樹種塗装変更場所

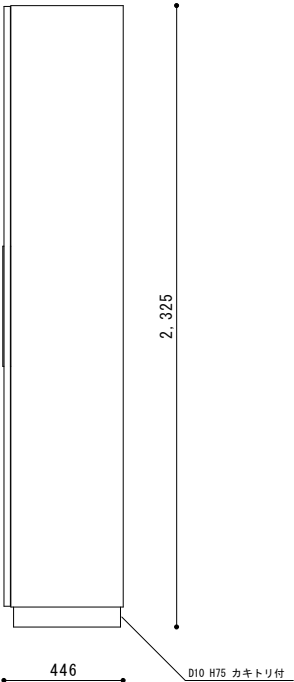
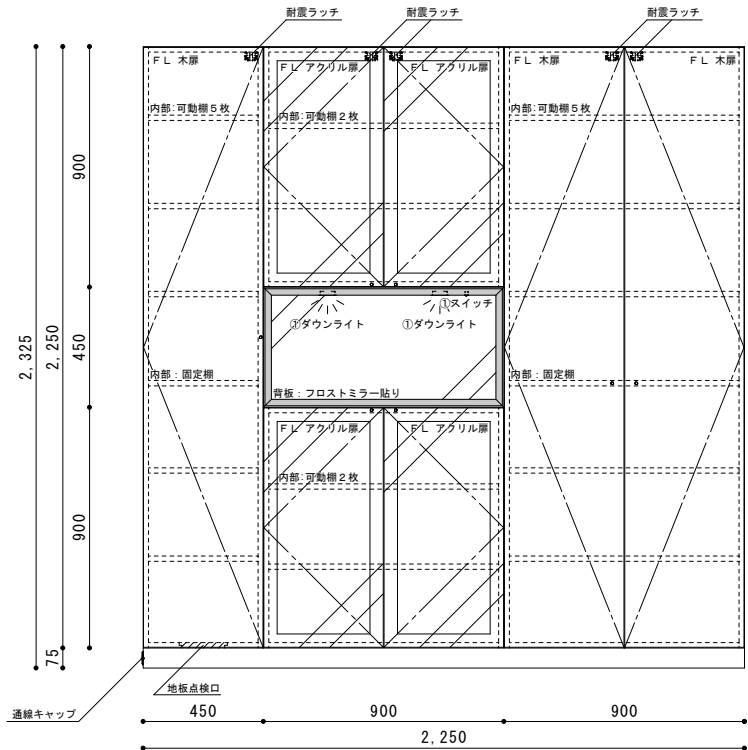
※ライト用にコンセント1口必要となります。
※転倒防止の為、壁固定が必要となります。
